BT 0399

Assunto: **Estalos no Gabinete**

Modelos: **BRM33A, BRM37A, BRM43A, BRG43A, BRN43A, BRE43A e CRM42A**

Marca: **Brastemp e Consul**

FOTO 1

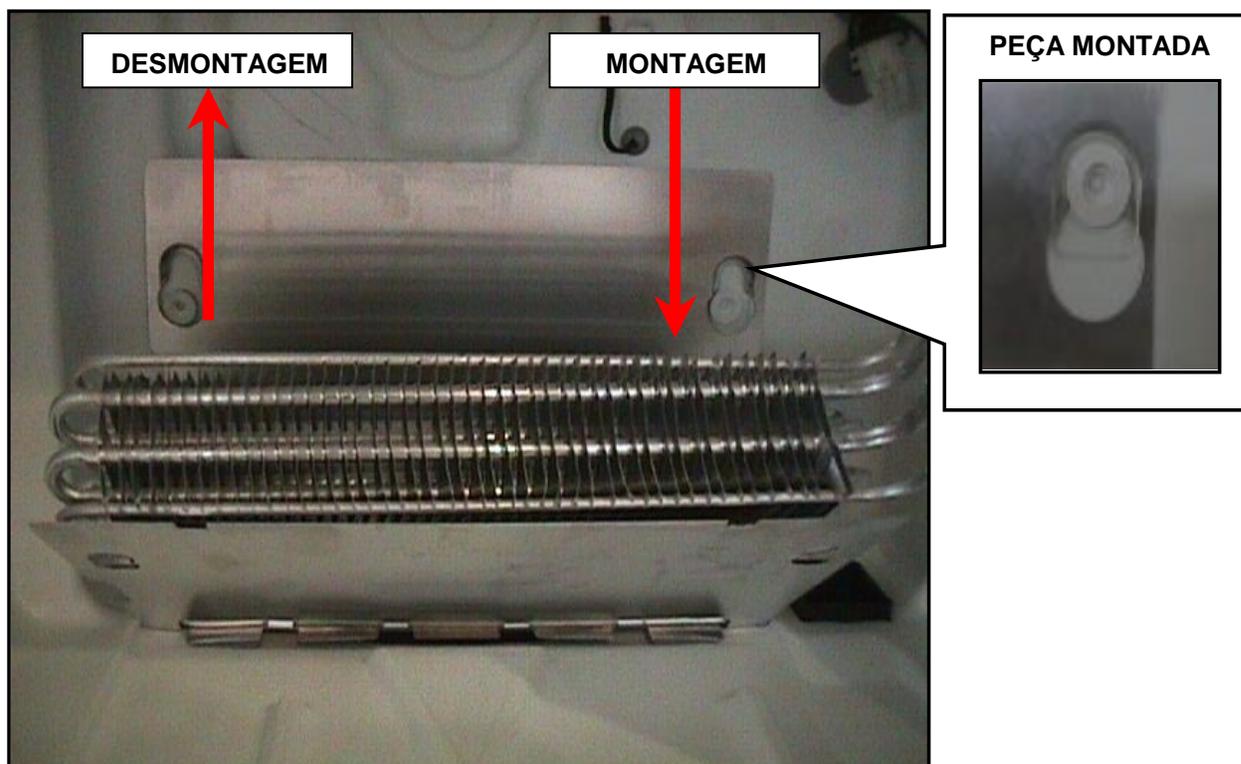
Foram constatados alguns casos de “Estalos”, que em grande parte eram ocasionados pela rígida fixação entre o Evaporador e a Caixa Interna. Para solucionar esse problema, desenvolvemos um novo sistema de fixação que envolve a Calha de Degelo e a Caixa Interna.

A partir deste mês, a Caixa Interna terá dois “Pinos Soldados”, que servirão para fixar a Calha de Degelo, que terá dois “Encaixes”. A montagem é feita de cima para baixo (Ver Foto 1, e detalhe), e para retirá-la é só realizar a operação inversa.

Não serão mais fornecidas as peças antigas, porém as novas peças são totalmente intercambiáveis. Nos casos de troca de Calha ou troca de Gabinete, deve-se deixar a Calha e o Evaporador soltos, eles ficarão fixos pela Capa Traseira do Evaporador.

Em casos de reclamação de “Estalos”, para produtos fabricados **anteriormente a esta modificação**, proceder apenas com a retirada dos parafusos que fixam o Evaporador e a Calha à Caixa Interna, como indicado nos casos de troca de peças, onde os componentes ficarão fixos pela Capa Traseira.

FOTO 2

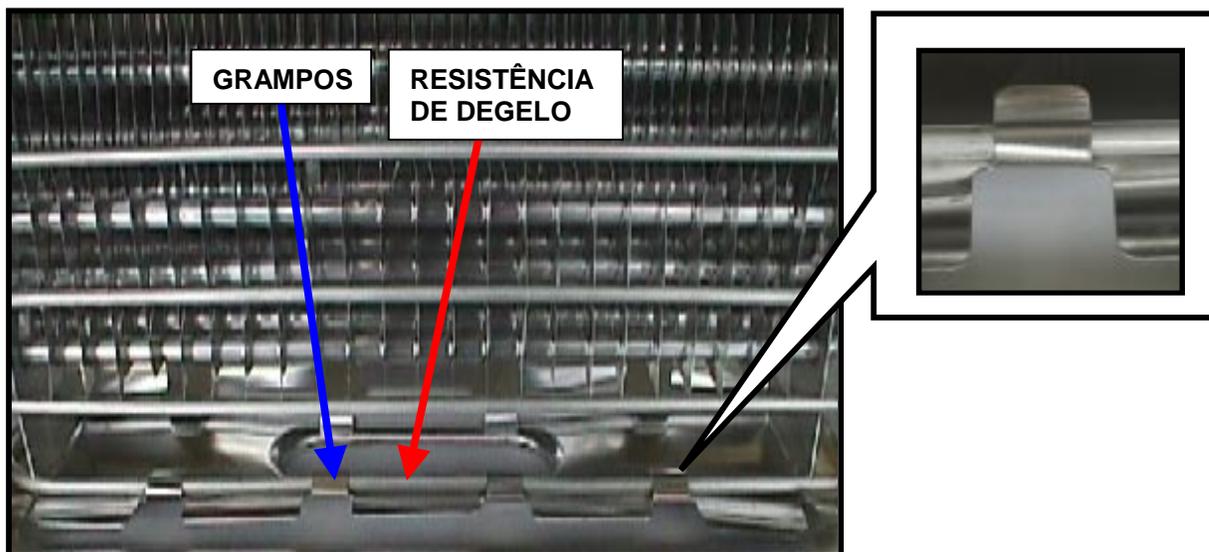
Além do sistema de fixação, a Calha terá em sua parte inferior, “Grampos”, que servirão para fixar a Resistência de Degelo, (Ver Foto 2) melhorando o contato físico entre os componentes, eliminando o uso da Fita Alumínio e aumentando o desempenho do Degelo.
